# RENESAS TECHNICAL UPDATE

製品分類	ダイオード	発行番号	TN-WDI-A003A/J	Rev.	第1版
題名	ガラスダイオード テーピングのつなぎ目に関する件		情報分類	包装仕様変更	
適用製品	ガラスダイオード全般	対象ロット等	関連資料	-	
		全ロット

52mm アクシシャルテーピングの例

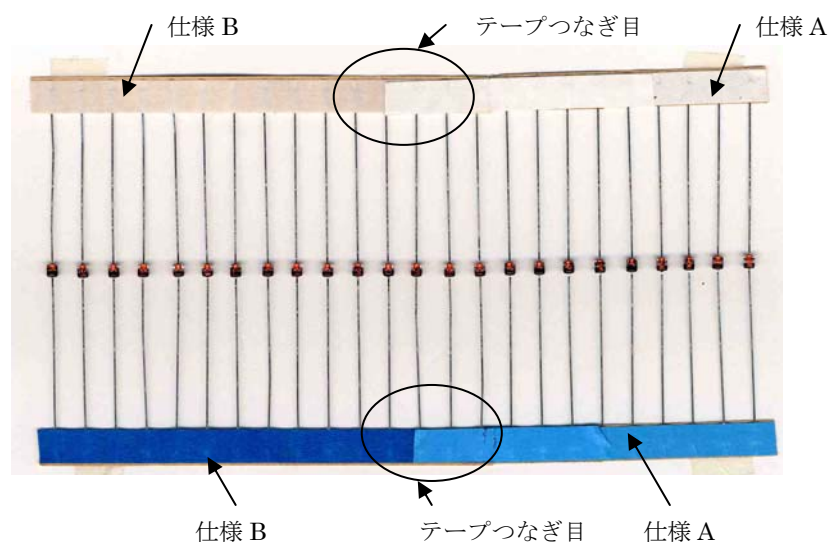
首記の件、現在ガラスダイオード<sup>®</sup>では、下記 2 仕様のテープを並行使用しておりますが、今後生産性向上を目的に、両テープ材をつなぎ合わせたテーピング仕様を適用して参ります。つきましては下記のようなつなぎ目がリール内に発生致しますのでご理解の程宜しくお願い申し上げます。

2 内容：下記のように、テープのつなぎ目でテープの色が変わります。
